COMPTE-RENDU DE SÉANCE

COMMISSION
DU VIEUX PARIS

Séance plénière du 12/12/2024

Parvis Notre-Dame - Place Jean-Paul II (04^e arr.)

Élévation avec surélévation du bâtiment I, 2024 (© ChartierDalix et Hardel Le Bihan).

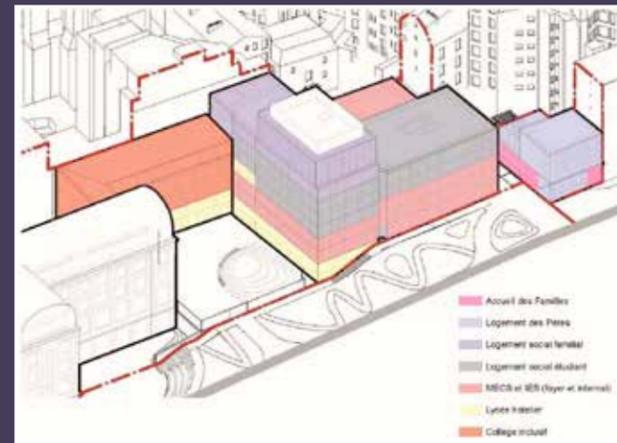
Jean-François Legaret rappelle l'intérêt du bâtiment O et n'est pas convaincu par la logique d'ouverture sur la ville Mozart. Moïra Guilmart rappelle qu'une visite des lieux avait été demandée ; elle permettrait de mieux comprendre les enjeux du projet. Corine Faugeron considère que la hauteur des bâtiments est encore négociable.

La Commission du Vieux Paris, réunie le 12 décembre 2024 à l'Hôtel de Ville et en visioconférence sous la présidence de Jean-François Legaret, a examiné le projet de restructuration du site des Apprentis d'Auteuil, 6 villa Mozart. Elle maintient ses regrets de voir disparaître le bâtiment O et souhaite qu'une visite du site puisse être organisée dans les délais les plus brefs.

Vue de la façade principale depuis la rue Daunou (© YMA architectes).

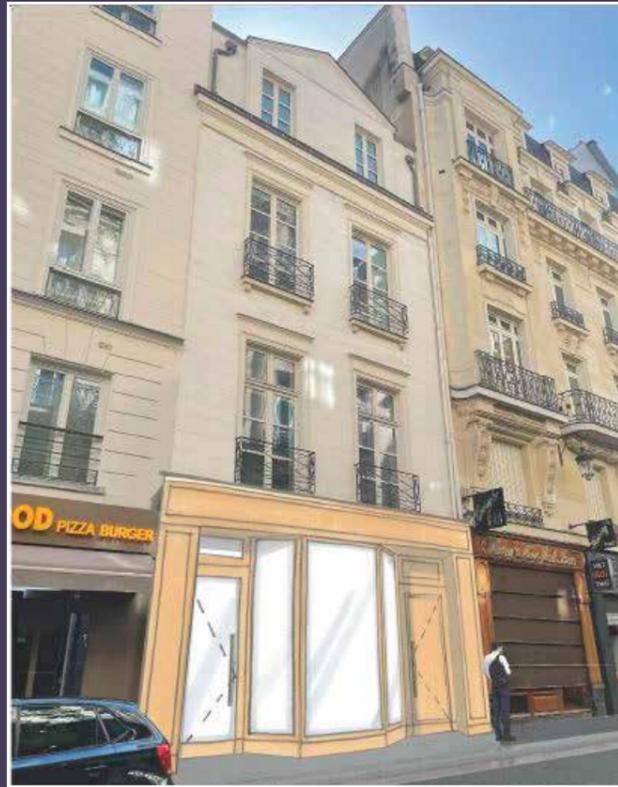
Ce nouveau dépôt vise principalement à modifier la façade au rez-de-chaussée de la rue Daunou, en proposant une nouvelle devanture commerciale en menuiserie, et à préserver les voûtes du XVIII^e siècle situées au sous-sol le long de la rue Louis-le-Grand, conformément aux prescriptions de la CVP. Par ailleurs, des précisions ont été apportées sur des aspects spécifiques du projet en réponse aux questions posées par l'ABF. Ces détails

concernent notamment la façade rue Daunou, les verrières sur les cours, l'édicule de l'ascenseur sur cour, ainsi que les modifications des baies du pavillon.

En outre, l'ensemble des équipements techniques situés en toiture du pavillon et le long de l'escalier existant sera conservé. L'édicule de l'ascenseur, permettant l'accès au dernier niveau du bâtiment au droit du pavillon, sera dissimulé derrière une souche de cheminée reconstituée, afin d'assurer une meilleure intégration dans le velum parisien. Enfin, concernant les matériaux du projet, les façades enduites seront restaurées avec un plâtre extérieur et une finition à base de plâtre et de chaux.

La Commission du Vieux Paris, réunie le 12 décembre 2024 à l'Hôtel de Ville et en visioconférence sous la présidence de Jean-François Legaret, a examiné en suivi le projet de réhabilitation d'un hôtel particulier au 11 rue Louis-le-Grand. Elle prend bonne note de la préservation des caves du XVIII^e siècle et lève sa résolution du 19 septembre 2024.
